DF2790 - Gaten voor fixeerbout

Remschijf met gaten voor grote en kleine fixeerbouten

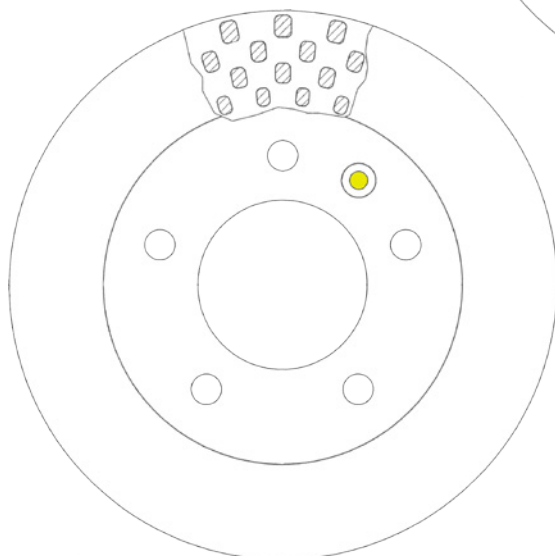
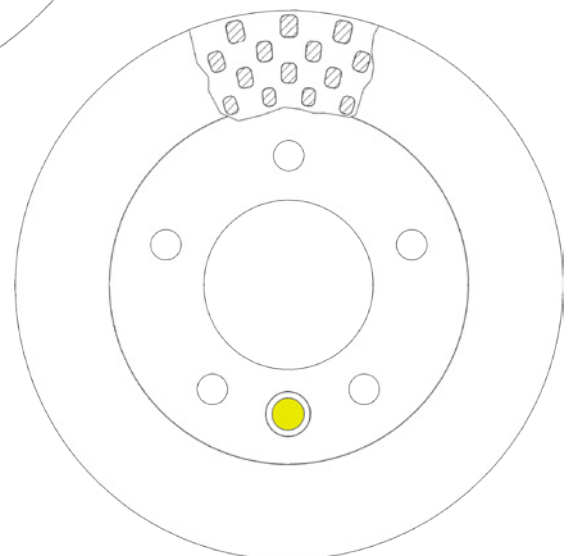
De remschijfset DF2790 wordt in verschillende Mercedes-Benz Sprinter- en Volkswagen LT 28 modellen gebruikt – in totaal in meer dan 130 verschillende voertuigtypes. In de voertuigen worden verschillende maten fixeerbouten ingezet. De vorige versie van de remschijf had óf een klein óf een groot gat.

Om de montage en opslag te vergemakkelijken heeft de TRW remschijfset DF2790 twee gaten voor de verschillende versies fixeerbouten!
